Gmina Piekoszów
Urząd Gminy w Piekoszowie
ul. Częstochowska 66a, 26-065 Piekoszów
NIP: 9591478926, REGON: 291010599
Tel. 41 300 44 00
www.bip.piekoszow.pl

**WYJAŚNIENIA I ZMIANA
TREŚCI SPECYFIKACJI ISTOTNYCH WARUNKÓW ZAMÓWIENIA (SIWZ)
w postępowaniu o udzielenie zamówienia publicznego prowadzonym
w trybie przetargu nieograniczonego na:
„Realizacja inwestycji drogowych w ramach Funduszu Dróg Samorządowych na terenie
Gminy Piekoszów”**

PRZYKŁADY USTAWIENIA KRAWĘŻNIKÓW BETONOWYCH NA ŁAWACH (wg [13])

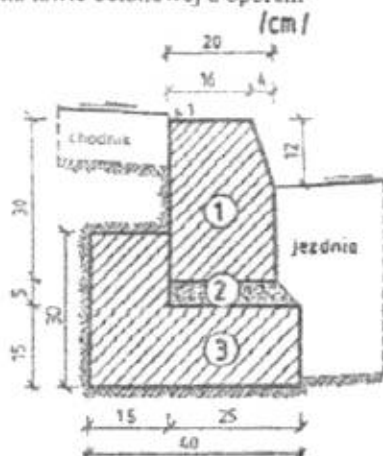
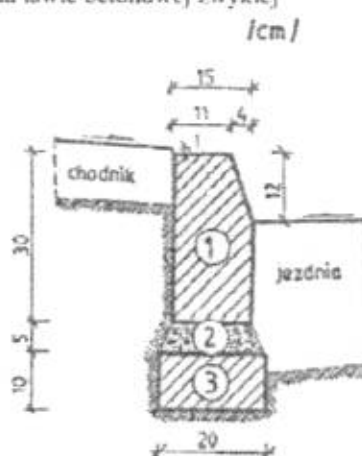
Prosimy o zamieszczenie na stronie internetowej Zamawiającego szczegółów konstrukcyjnych zawierających wskazanie geometrii wszystkich rodzajów ław krawężników przewidzianych do wykonania na przedmiotowym odcinku drogi Części nr 1.

a) Krawężnik typu ulicznego 20 x 30 cm na ławie betonowej z oporem

1. krawężnik, typ ciężki 20x30x100 cm
2. podsypka cem.-piaskowa 1:4
3. ława z betonu C12/15

b) Krawężnik typu ulicznego 15 x 30 cm na ławie betonowej zwykłej

1. krawężnik, typ uliczny 15x30x100 cm
2. podsypka cem.-piaskowa 1:4
3. ława z betonu C8/10
